**CCR-VIA -- COMITATO DI COORDINAMENTO REGIONALE PER LA VALUTAZIONE D'IMPATTO AMBIENTALE**

**Giudizio n° 4301**                      **Del**                      **18/07/2024**  
**Prot. n° 24/186747**                      **Del**                      **07/05/2024**

**Oggetto:**                      Istanza per l'avvio del procedimento di Verifica di assoggettabilità a VIA ai sensi dell'art. 19 del D.Lgs. 152/2006 e ss. mm. e ii., relativa al progetto dell'impianto di digestione anaerobica per il trattamento della frazione organica dei rifiuti urbani nel comune di Teramo

**Impianto di digestione anaerobica per il trattamento della frazione organica dei rifiuti urbani nel Comune di Teramo**

Figura 5 -Indicazione dell’area di intervento rispetto al limitrofo sito di Villa Pavone

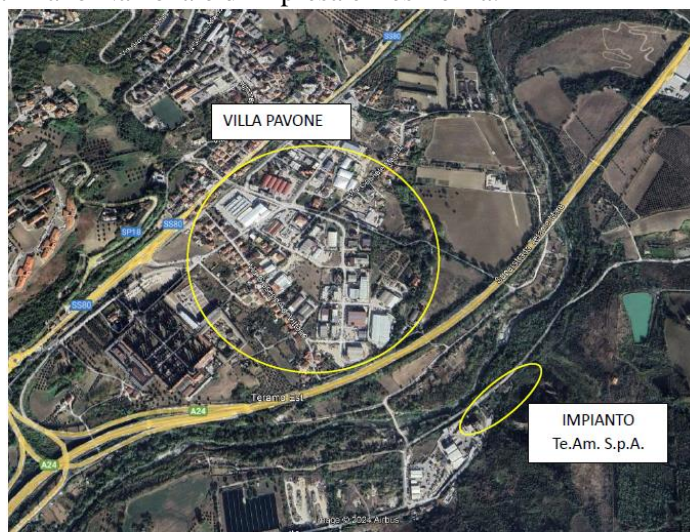
1. *Preso atto di quanto dichiarato all'interno dello Studio Preliminare Ambientale, in relazione alla presenza del nucleo abitativo di Villa Pavone, prossimo all'area di intervento, occorre produrre un elaborato planimetrico che dia evidenza del rispetto del buffer minimo di 500 m, definito dal perimetro dell'impianto, rispetto ai centri e nuclei abitati, così come definiti all'interno del Piano Regionale Gestione Rifiuti (criterio localizzativo “tutela della popolazione dalle molestie - distanza da centri e nuclei abitati”);*

A seguito della richiesta del Servizio di cui alla nota n. 201384/24 con la quale in particolare si chiedeva al proponente di: “[...], produrre un elaborato planimetrico che dia evidenza del rispetto del buffer minimo di 500 m, definito dal perimetro dell'impianto, rispetto ai centri e nuclei abitati, così come definiti all'interno del Piano Regionale Gestione Rifiuti (criterio localizzativo “tutela della popolazione dalle molestie - distanza da centri e nuclei abitati”), la TE.AM; ha prodotto l'elaborato planimetrico, denominato “01 - VA - ALLEGATO 1 - SFT.EGR.ITR.006\_A - Buffer 500m”, con il quale la ditta dà evidenza del buffer minimo di 500m, definito dal perimetro dell'impianto rispetto ai centri/nuclei abitati e, secondo il tecnico, della conformità al criterio localizzativo “tutela della popolazione dalle molestie – distanza da centri e nuclei abitati”.

propaggine sud-ovest, dista circa 400 m in linea d'aria dal sito. Si evidenzia che detta area è comunque nettamente separata dal sito in esame dalla superstrada Teramo-Mare, dall'uscita Teramo est dell'autostrada A24 e dal fiume Tordino. Sono inoltre presenti alcune case sparse tra cui un fabbricato rurale ad oltre 350 metri in linea d'aria dal punto di emissione costituito dal biofiltro, nonché edifici residenziali a oltre 500 metri in linea d'aria sempre rispetto al biofiltro.

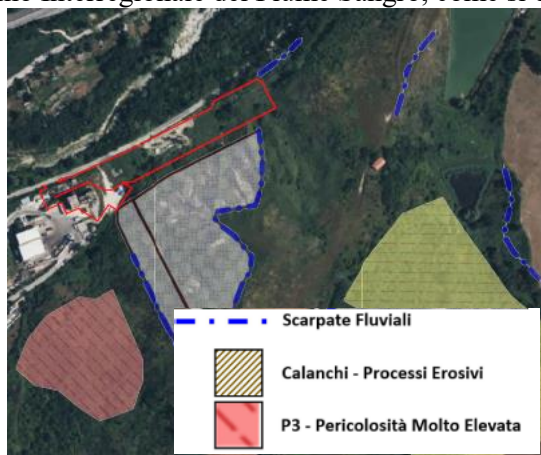
3. *Visto che dalla cartografia presentata emerge che una piccola porzione dell'ingresso all'impianto ricade in area A1 da PRP e che la stessa è però destinata ad attrezzature tecnologiche (area F), ai sensi del vigente PRG del Comune di Teramo, chiarire tale incongruenza*

In detto documento il tecnico chiarisce che “[...], l'incongruenza cartografica si configura dalla osservazione combinata del Piano Regionale Paesistico (cartografia vigente) e del Piano Regolatore Generale, in base alla quale una minimale porzione dell'area interessata dall'intervento (segnatamente deputata al mero accesso da strada comunale) sarebbe classificata A1 nel P.R.P. (Conservazione Integrale) e F15 nel P.R.G. (attrezzature tecnologiche)”.

Il tecnico conclude chiarendo che: “atteso che il disallineamento cartografico è, con tutta probabilità, imputabile alla sovrapposizione grafica dei diversi livelli, anche per via delle differenti rappresentazioni cartografiche (Cassini-Soldner vs Gauss Boaga) e delle differenti scale (1:25000 vs 1:2000), il Comune di Teramo, al momento del recepimento del P.R.P., non ha inteso chiedere la modifica in quanto la stessa ha interessato una porzione minimale del territorio comunale e, segnatamente, con destinazione d'uso F15 “Aree per attrezzature tecnologiche” per la cui realizzazione valgono le specifiche norme dettate da Leggi e Regolamenti vigenti.

Nel caso di specie, la piccola porzione di progetto sovrapposta alla campitura A1 del P.R.P. nella cartografia aggiornata, ma destinata ad attrezzature e impianti dalla storica pianificazione comunale, risulta impegnata esclusivamente per la realizzazione dell'accesso dalla strada comunale, nella immediata adiacenza della cabina elettrica MT esistente e prospiciente l'inceneritore.
